コモンズ平屋案（1位投票1票、2位投票0票）

この案の良い点

この案の課題点と改善提案

コモンズ 2 階案（1 位投票 6 票、2 位投票 9 票）

コミュニティキッチン平屋案（1位投票1票、2位投票4票）

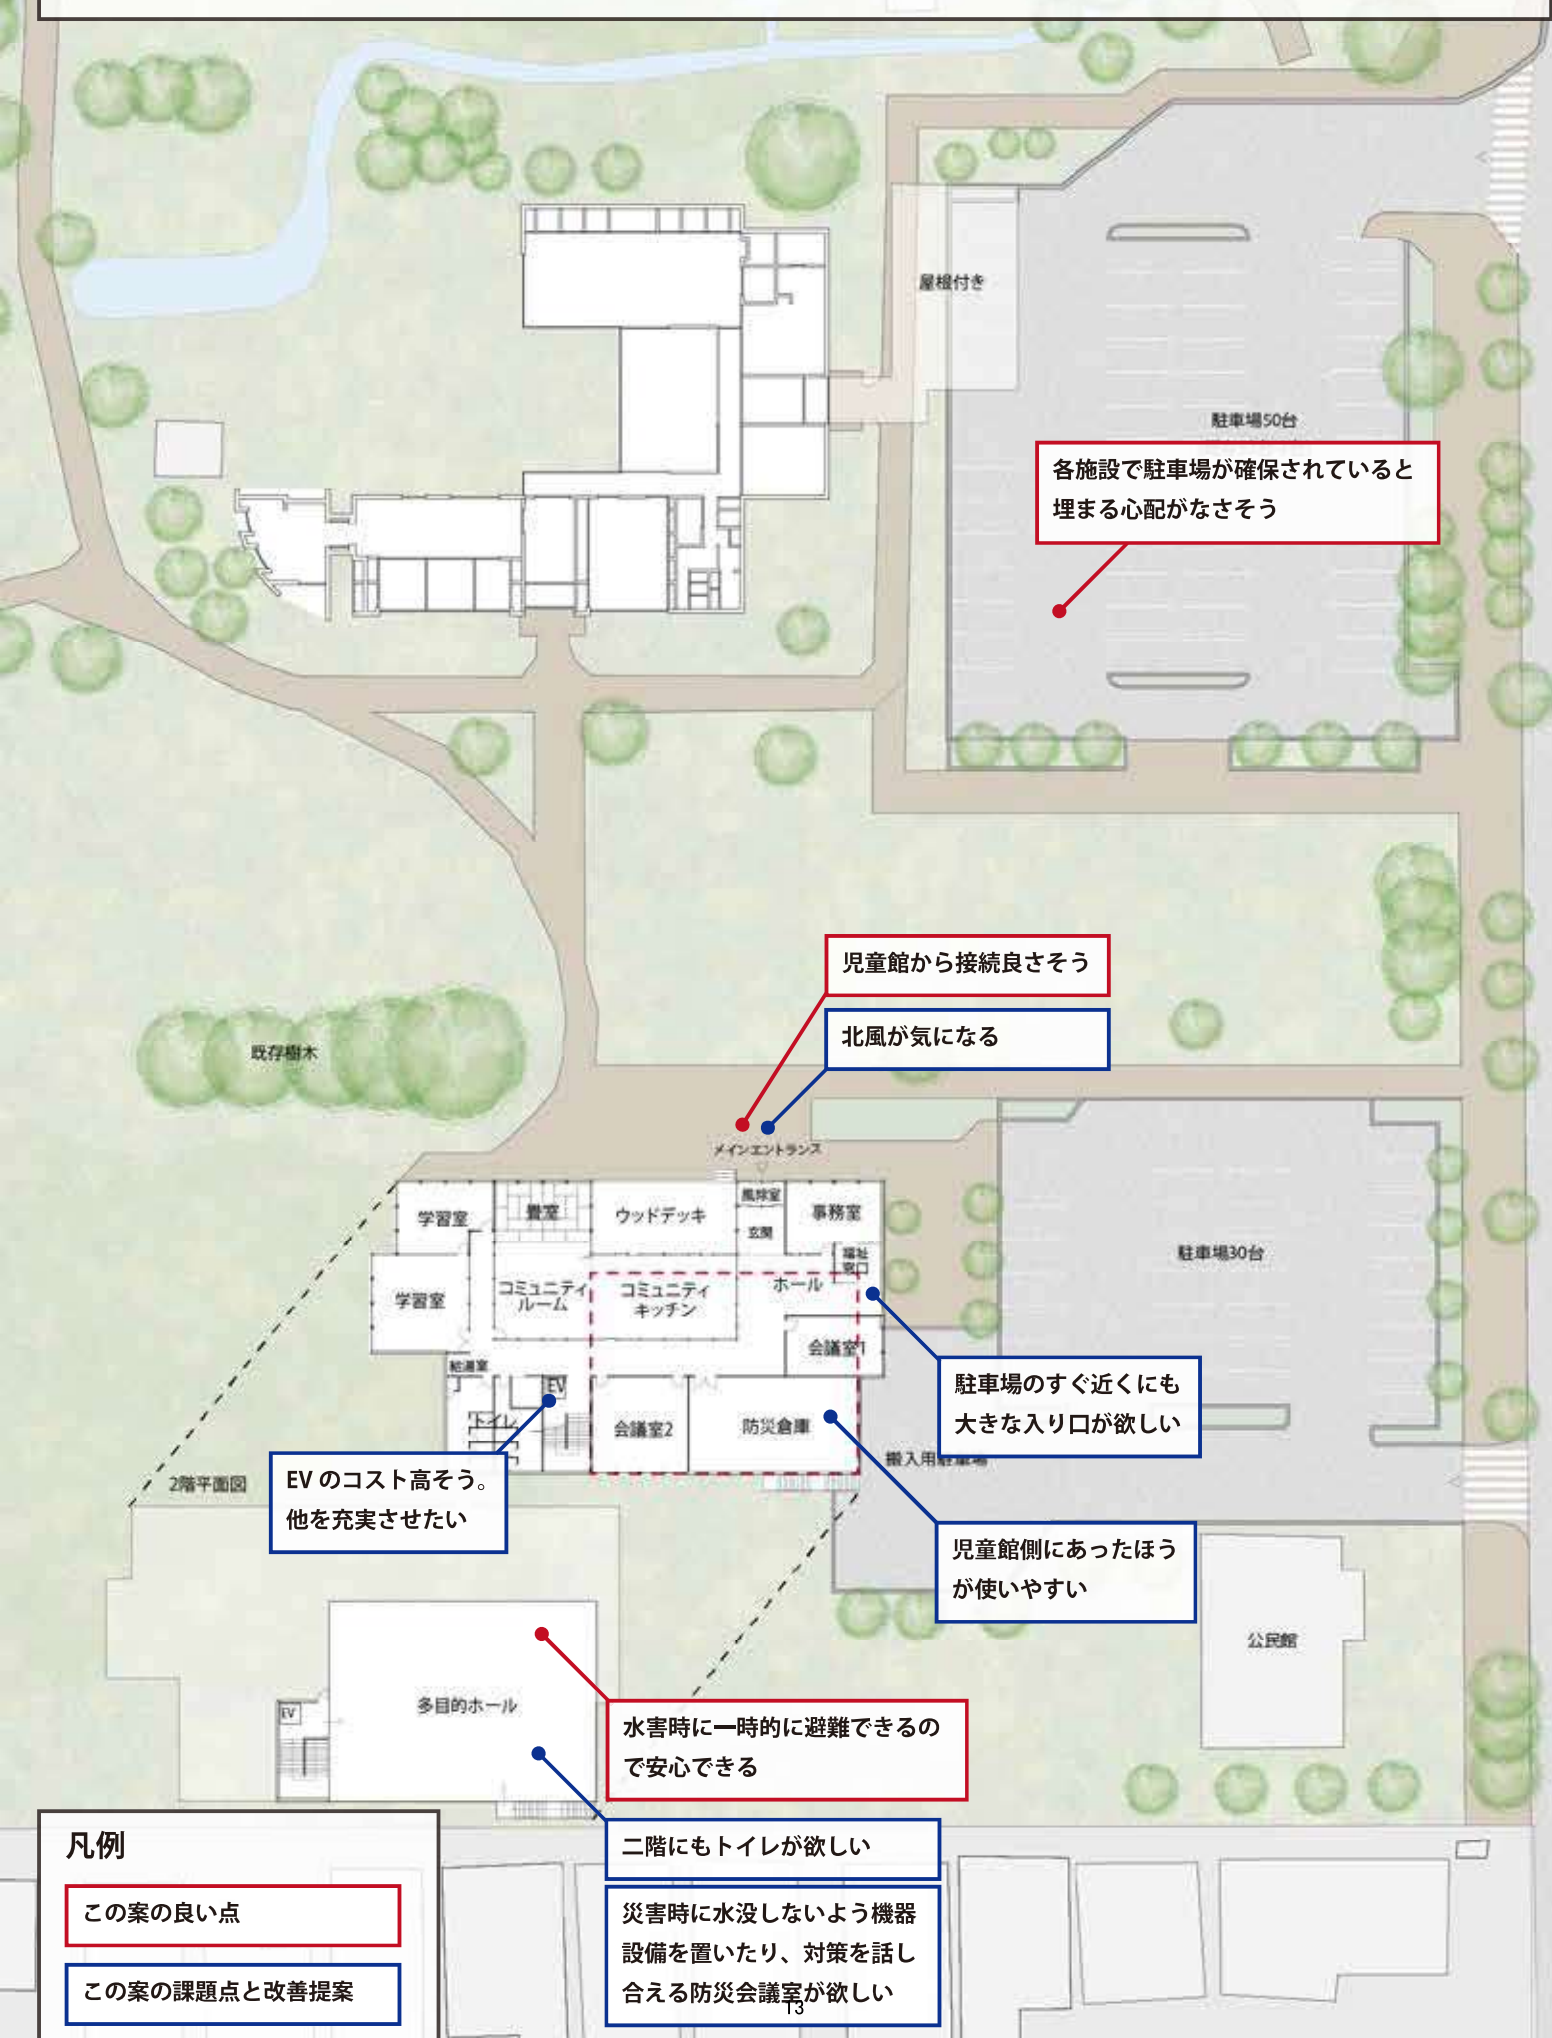
広場との配置がよい。多目的ホール中心案をこの配置で実現してほしい

ウッドデッキを使える季節は5か月しかなく限定的。

西側の開けた中庭が見たい

腰掛けられる程度の縁側でいいので、日当たりがよいところにおいてほしい

子供達の遊ぶ姿が見えてよい

子供たちがのびのびと活動できそう

事務室はメインエントランス側に来るべき

料理をする人を囲んで集まるのは楽しそう

夏祭りの時にキッチンが中心なのはよさそう

駐車場は公道に出ずに行き来できるようにしてほしい

除雪のことを考えて一体の駐車場にしてほしい

既存樹木を伐採して、広場をセットバックしては？

イベント時に広場と駐車場の移動がしやすそう

正方形の駐車場だとイベント時に使いやすい

多目的ホールから一直線の動線がよい

学習室からの景色がよさそう

子供たちに積極的に使ってほしいので、今までの事前予約ではなくもっとオープンに。ロビーと一体にしてほしい。

日常的に使う備品と倉庫を分けてほしい

公民館との同時利用を考慮した低層植栽がよい

フロントプラザ案（1位投票0票、2位投票2票）

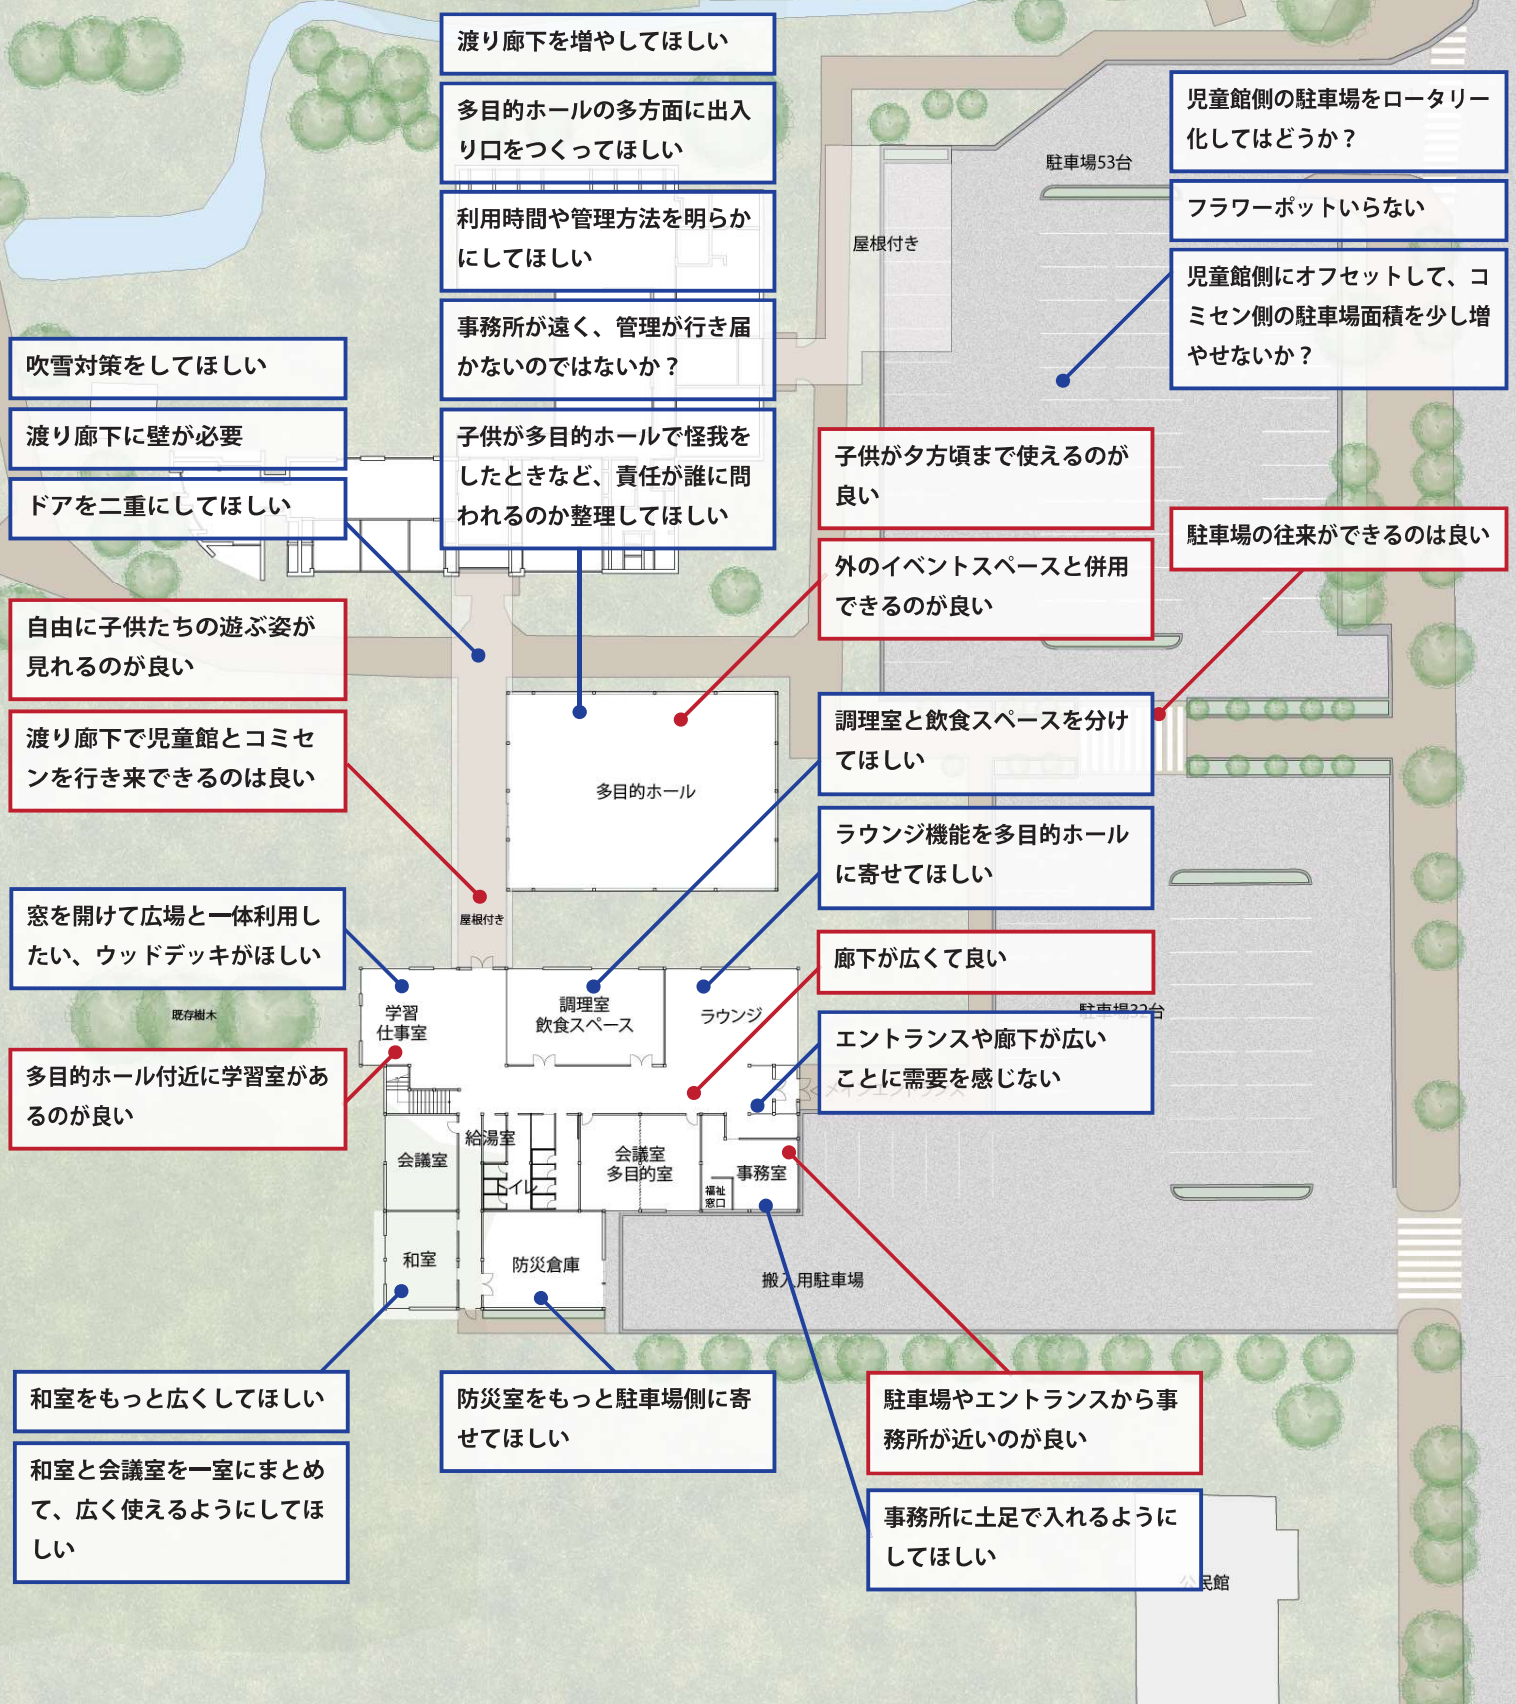
コミセン利用者と混ざり
駐車場が混雑しそう

児童館とコミセン間の
アクセスが悪い

会議室が少ない・仕切りで
広さを変えられると良い

エントランスはもっと
道路に近いと便利

入り口近くのラウンジ
は賑わいそう

ラウンジとの接続で
色々な活動ができそう

学生の勉強スペースが広くて良い

児童館の子どもも使えて良い

道路と近く安全面・防
犯面ともに危険

児童館と繋げてほしい

一時避難場所として
機能させたい

デッキは景色の良い緑
地側に欲しい

雪国には不適切ではな
いか？

多目的ホールと防災倉庫
は繋がっていると便利

防災倉庫が少し狭い

駐車場と近くて良い

トイレは外からも
行きやすく

イベント時、駐車場と調理
室の間のアクセスが良い

畳室が広くて良い

事務室のないエントランス
はセキュリティ面で心配

利便性や除雪の点から
駐車場はまとまってい
たほうが良い

駐車場は事務室から見
えるべき

多目的ホール中心案（1位投票6票、2位投票4票）

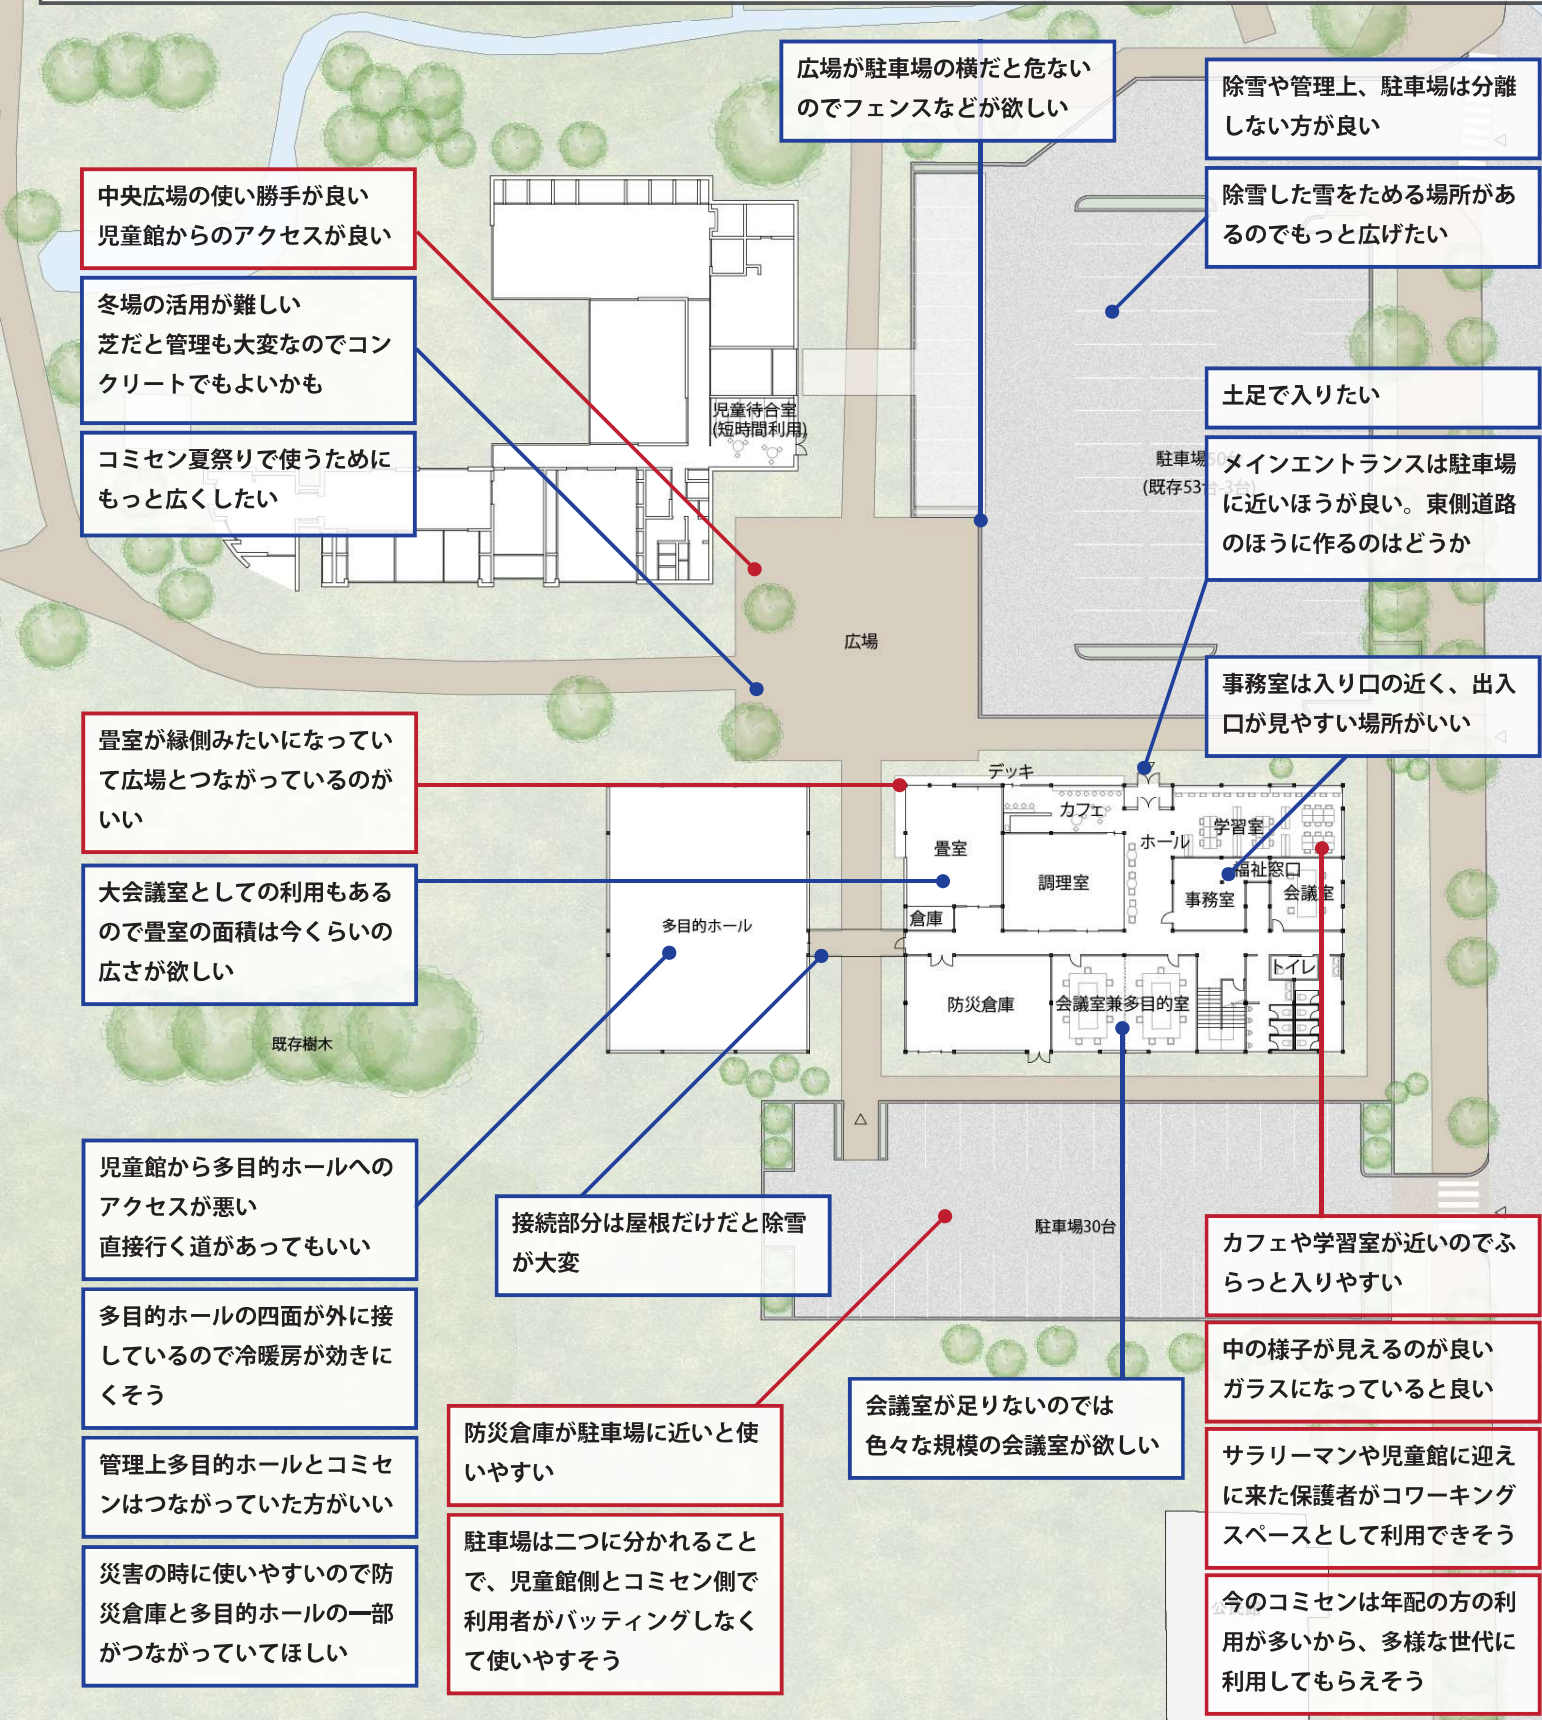
駐車場移転費用が大きい

児童館職員専用の駐車場が児童館のすぐそばにあった方がよい

出入口が分かれていてよい

出入口が多いのは便利だが、防犯上は良くない。時間によっては施錠すべき

小学校高学年や中高生、大人の居場所があるのが良い
子供が自由に遊び・勉強できる場所になってほしい

複数の会議室を繋げて大部屋にできない

事務室はメインエントランス側に来るべき

祭りが無い時期は、広場が寂しい雰囲気になるかも
コミセンを東に移動しては？

窓を開けて広場と一体利用したい、ウッドデッキがほしい

多目的ホールでの交流の様子が
見えるのが良い
全体的に明るくなるのも良い
児童館からのアクセスも○

多目的ホールは複数グループが
同時利用しやすいようにして
ほしい

ステージと倉庫は必ず欲しい

多目的ホールとコミセンが一体だと、冷暖房の効率が良い

ホールに防音性が必要

調理室と畳室が離れている

駐車場がまとまっていてよい

渋滞防止のため道路を拡幅した方がよい
